Projet de PLUi du Pays d'Aix

*Contribution de la Commune de BOUC BEL AIR à l'enquête publique relative au projet de PLUi du Pays d'Aix
ANNEXE E – Dossier CDPENAF établi par la Commune*

*Elaboration du
Plan Local d'Urbanisme
intercommunal (PLUi) du Pays d'Aix*

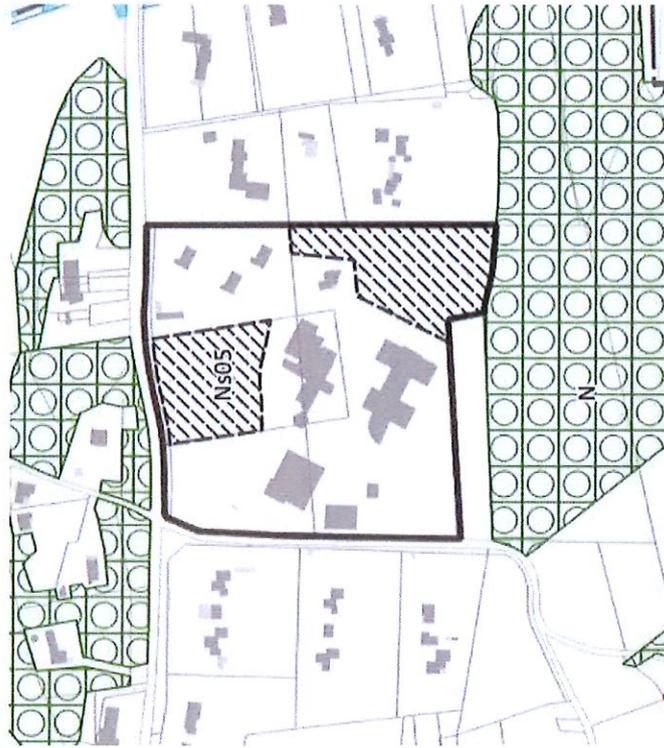
+ rédaction du Règlement du PLUi à améliorer afin également d'autoriser / encadrer plus explicitement l'évolution mesurée des constructions préexistantes hors polygones d'implantation

- **Les nouvelles constructions à destination d'établissement d'action sociale et d'hébergements liés, ainsi que les annexes dans les polygones d'implantation établis au zonage**

STECAL BBA Ns07 et Ns08 – Secteur des Jardins d'Albertas

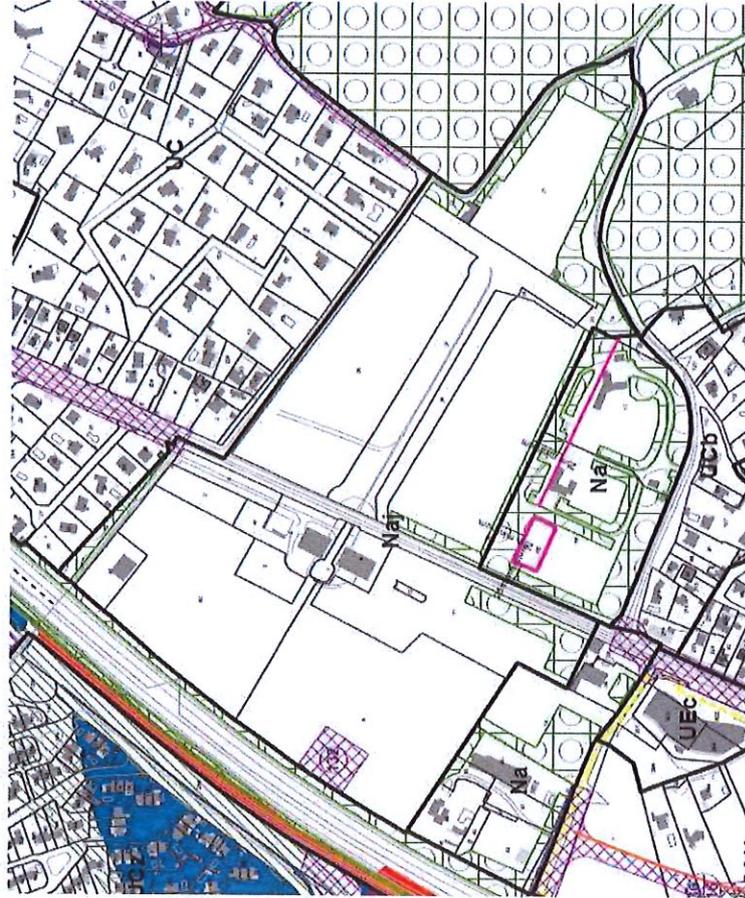
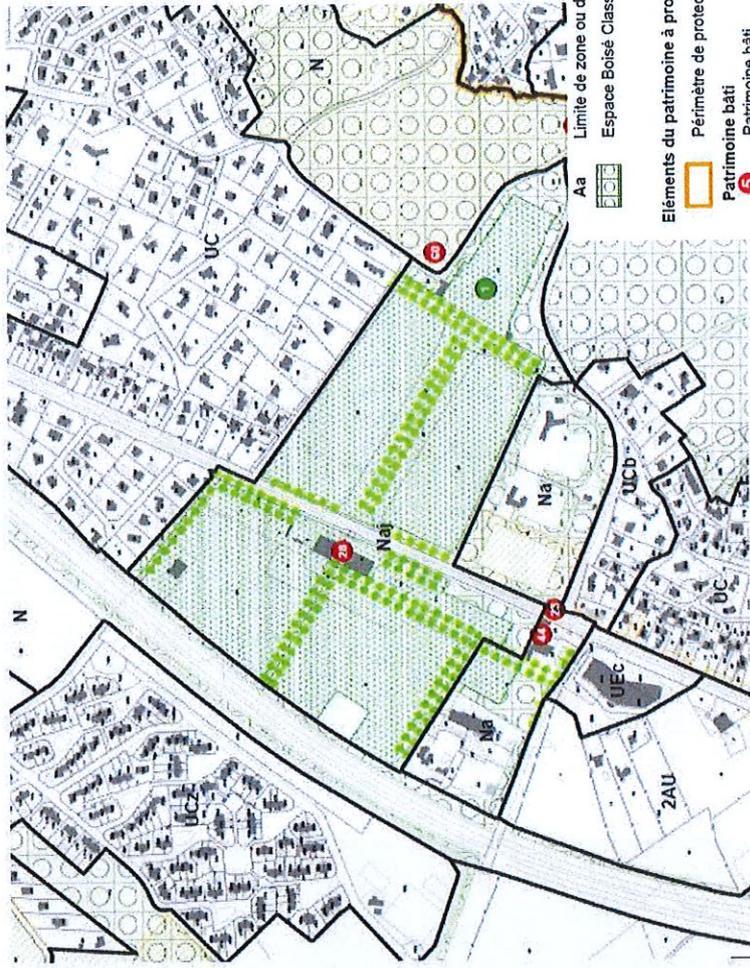
+ évolution PLUi : possible nouvelle construction à destination d’habitation dans le polygone d’implantation défini au zonage (sur ancienne remise dégradée) – hors périmètre MH (à l’Ouest de la RD8n). Enjeu à permettre une poursuite de l’entretien et la mise en valeur du domaine par les propriétaires (notamment en terme d’équilibre financier)
Pré-avis favorable de l’ABF suite échange sur site du 08/12/2020.
Erreur PLUi à corriger - emprise maximale de 200 m² et cohérence pré-projet et avec polygone établi au zonage / 300 m² de SDP max

- Dans le polygone d'implantation établi au sein de ce STECAL :
 - n'autoriser que la destination logement.
 - plafonner l'emprise au sol maximale des nouvelles constructions dans ce polygone à 200 m² (et non 130 m²), en cohérence avec le pré-projet établi sur ce polygone et avec le dimensionnement de ce polygone.
